### ITINERARIO NAPOLI – BARI RADDOPPIO TRATTA CANCELLO-BENEVENTO II LOTTO FUNZIONALE FRASSO TELESINO – VITULANO 1° LOTTO FUNZIONALE FRASSO TELESINO – TELESE

Relazione Tecnica Perizia Differenziale. Variante VI01

VI01 – Viadotto a doppia campata dal km 17+391.00 al km 17+431.00

Fig. 1 – Stralcio del profilo geotecnico di PD (a sinistra) e del PE (a destra)

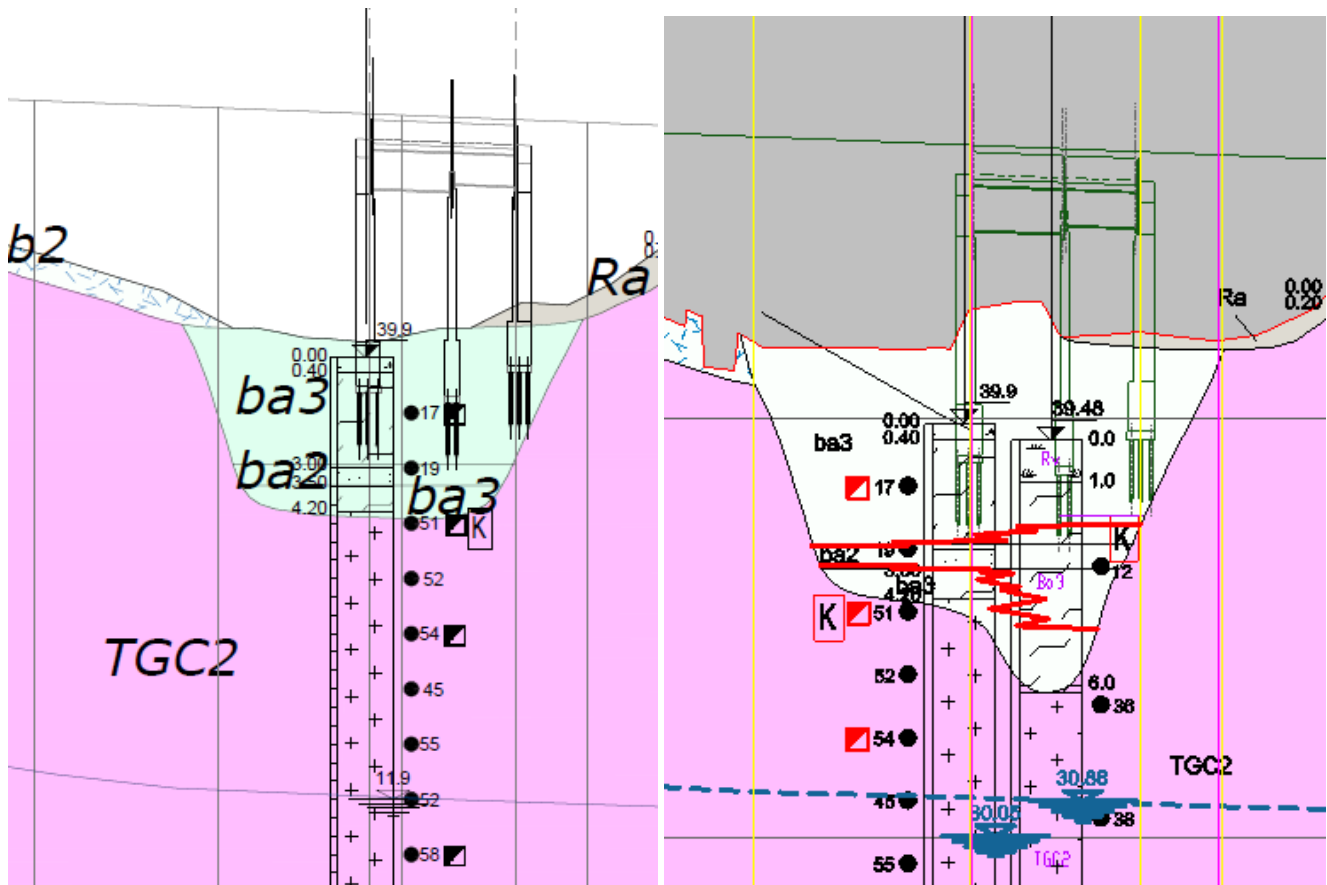
La prima differenza significativa che si ricava dalla definizione di dettaglio del modello geotecnico adottato in sede di PE è la presenza di materiali di riporto incoerenti costituenti il rilevato ferroviario esistente, che interessa i primi 6 metri di scavo a partire dal cordolo sommitale della paratia di micropali.

Inoltre, il sondaggio integrativo S-PE22 eseguito nella campagna di indagini di PE ha evidenziato la presenza di terreni di natura alluvionale dal piede del rilevato ferroviario esistente fino alla profondità di 6 m, dove il sondaggio ha intercettato il tufo TGC2. Il precedente sondaggio di PD aveva invece interessato uno spessore di terreni alluvionali di soli 4 m.

Da quanto si evince dai due profili geotecnici proposti rispettivamente nel PD e nel PE, i terreni alluvionali sono costituiti da alternanze di materiali a varia granulometria, ma con una preponderanza di terreni a grana fine (ba3) fino alla profondità di circa 3 m, al di sotto della quale si incontra uno strato/lente di spessore variabile di terreni prevalentemente sabbiosi (ba2). Tale strato sabbioso era ipotizzato di spessore inferiore al metro nel PD, mentre raggiunge una potenza di circa 2 m in corrispondenza della pila del viadotto. Al di sotto dello strato sabbioso riprende l'alluvione limo-argillosa (ba3) fino all'incontro del tufo.

Nella modellazione geotecnica di calcolo adottata in sede di PE per il dimensionamento delle opere provvisorie è apparso lecito e congruente unificare l'intero strato alluvionale caratterizzato da lenti, strati e interdigitazioni, non definibili nel dettaglio a causa della già citata eterogeneità, fisiologica per i terreni di natura alluvionale.

Si è adottato quindi un terreno con angolo di attrito medio pari a 30° che rappresenta sia la media dei tre campioni prelevati in sede di PE, sia la media tra i parametri (adottati sia nel PD sia nel PE) per la formazione ba3 ( $\varphi'=24-27^\circ$ ) e per la formazione ba2 ( $\varphi'=31-35^\circ$ ).

Fig. 2 – Sezione di scavo del PE

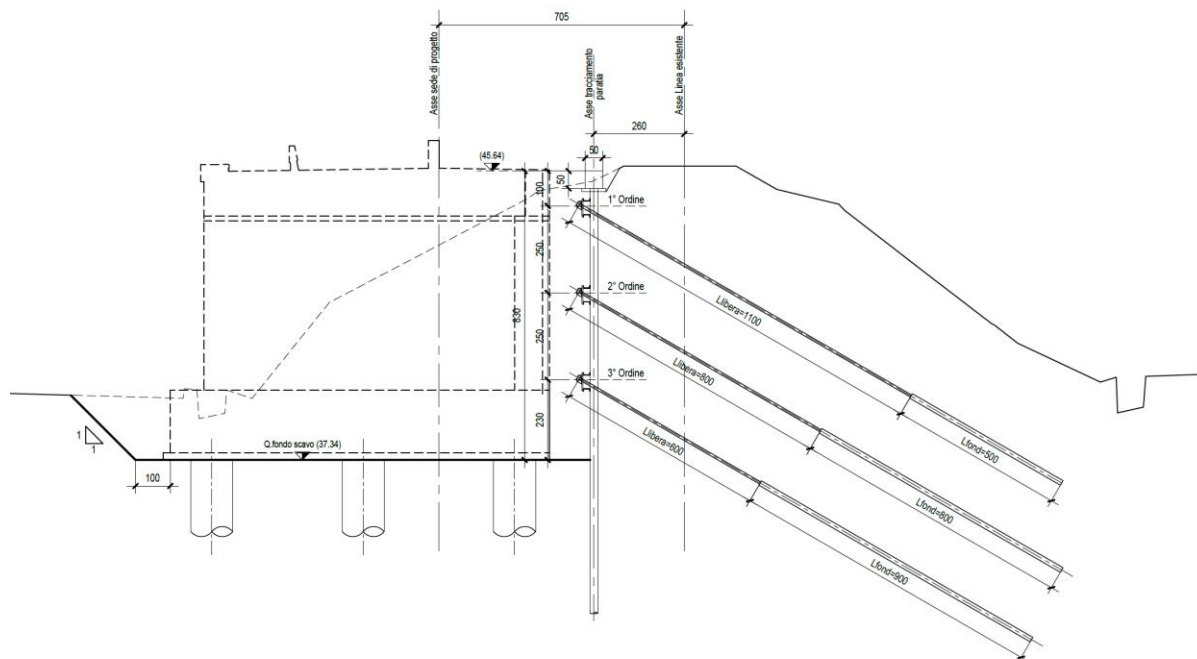
Nel PD i bulbi dei tiranti erano impostati nel tufo, ipotizzato 5m sotto la quota del cordolo della paratia, con un valore di adesione laterale tipico per questi terreni pari a 200 kPa avendo adottato la tecnica delle iniezioni ripetute e selettive IRS. Si tratta di valori che non possono essere applicati a materiali sciolti, sia che si tratti di rilevati ferroviari (presenti fino a 6 m dal cordolo) sia dei sottostanti terreni alluvionali (fino a 12 m dalla testa del cordolo). L'impossibilità di adottare questi valori di adesione laterale deriva anche dal fatto di non poter adottare la tecnologia IRS (quantomeno con i criteri standard) in alcuni terreni, quali ad esempio nei rilevati ferroviari (con linea in esercizio) e nei terreni alluvionali superficiali, in entrambi i casi anche per la scarsa copertura di terreno al

di sopra del bulbo che non consente di raggiungere le pressioni previste per adottare la tecnologia IRS (vedi sezione seguente).

Di conseguenza in sede di PE si è proceduto alla revisione della geometria delle tirantature allungando sia la parte libera sia il bulbo in modo da garantire il contributo dei tiranti necessario per il corretto funzionamento della berlinese.

Per il calcolo a filamento dei tiranti è stato quindi adottato un valore di adesione laterale congruente con le caratteristiche geotecniche dei terreni alluvionali per i primi due ordini di tiranti e di un'adesione media tra quella della formazione alluvionale e quella del tufo TGC2 per il terzo ordine.

Le lunghezze dei bulbi di fondazione risultano di conseguenza maggiori di quelle previste nel PD.

Questa nuova circostanza è mostrata in una delle sezioni di PE riportata nella figura seguente.

Fig. 3 – Verifica di stabilità degli scavi di PD con pendenza  $H/B=1/1$

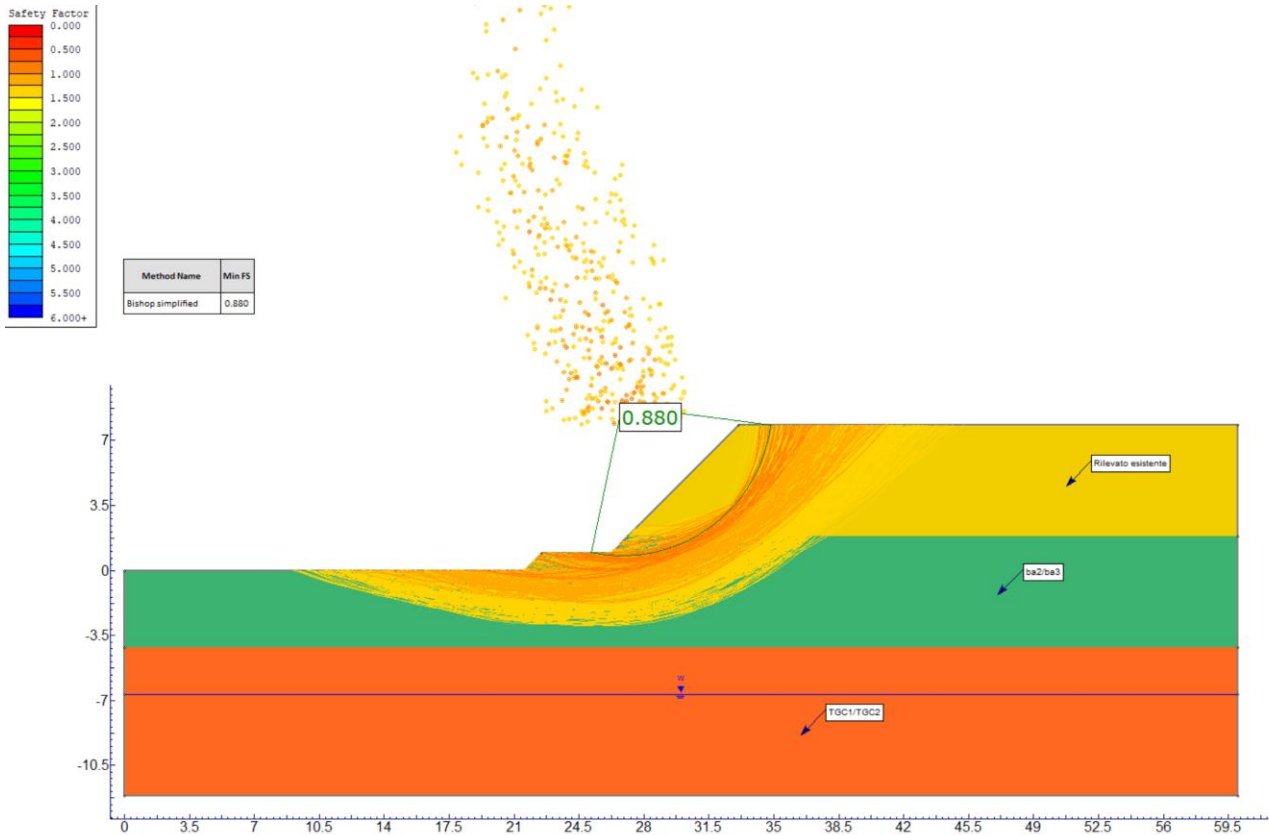
Come già detto, il PD prevede una profilatura degli scavi con pendenza  $H/B=1/1$ .

La verifica di stabilità di questi scavi con il modello geotecnico del PE dimostra che la pendenza di questi scavi non garantisce la sicurezza delle lavorazioni. L'aspetto di maggiore criticità deriva dal fatto che si tratta di scavi di quasi 8 m di profondità in fregio alla linea esistente (mantenuta in esercizio) e che interessano anche i terreni del rilevato esistente. Un dissesto di queste scarpate avrebbe quindi ripercussioni anche sul traffico della linea in esercizio.

I risultati di queste verifiche sono riportati nello schema seguente. Il coefficiente di 0.88 non è accettabile anche se relativo a opere di carattere temporaneo.

E' risultata quindi necessaria una riprofilatura degli scavi con pendenza  $h/b=2/3$ , che garantisce invece la stabilità di scavi a breve termine anche su terreni incoerenti.

Fig. 4 – Prospetto della paratia di PE con l'allungamento dello sviluppo de

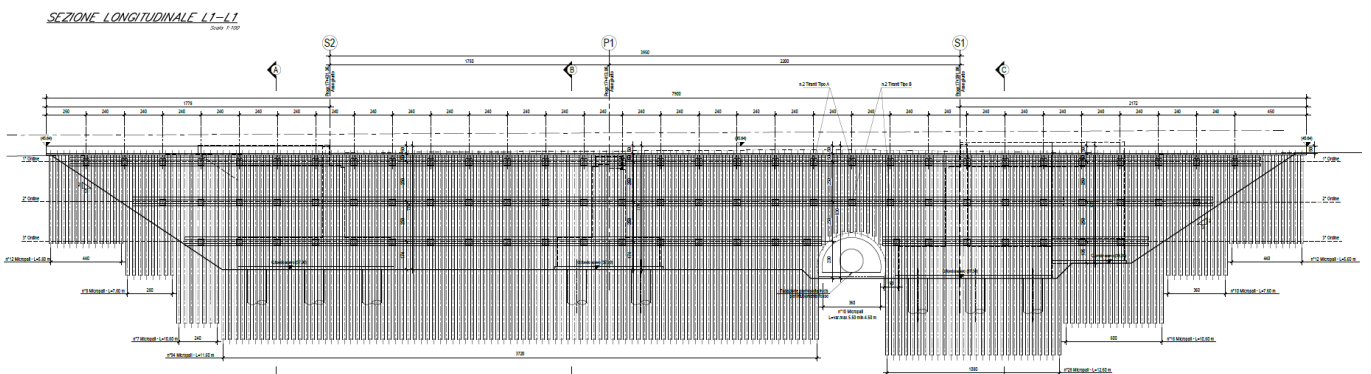
Oltre all'aumento del volume degli scavi la conseguenza di questa modifica è quella di un allungamento dello sviluppo della paratia a difesa del rilevato ferroviario.

Si riporta di seguito il prospetto della paratia adottata nel PE.
